INPLANTINGSPLAN
NIEUWE TOESTAND

Schaal: 1/200 -
Dossier: BA_NT01275_250318

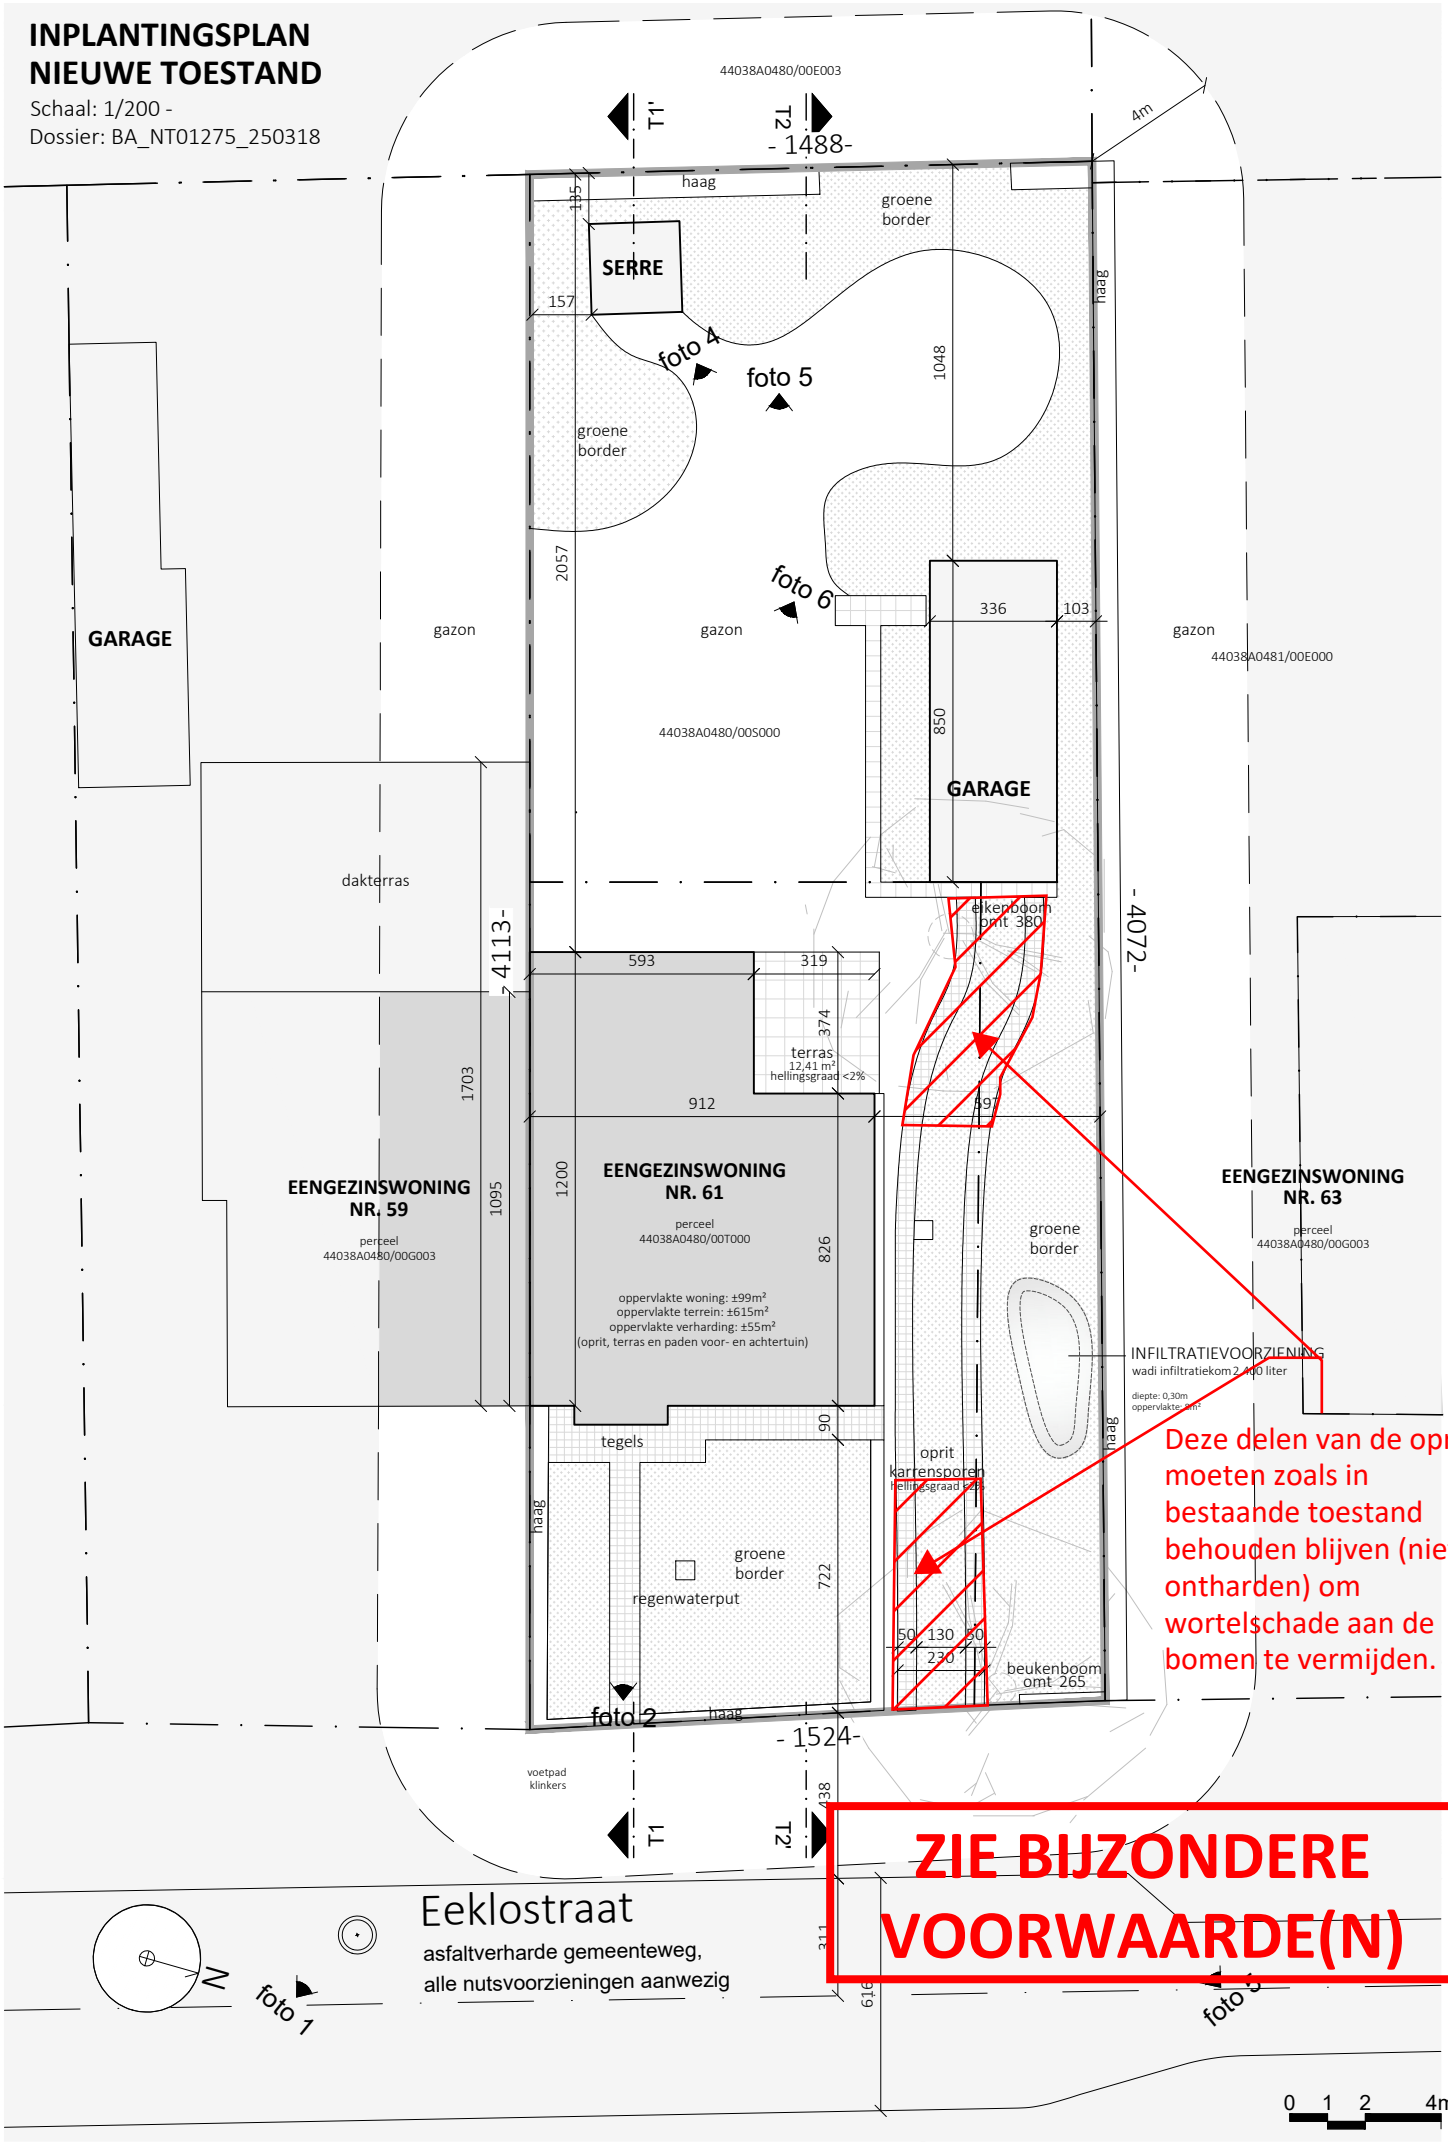
Deze delen van de oprit moeten zoals in bestaande toestand behouden blijven (niet ontharden) om wortelschade aan de bomen te vermijden.
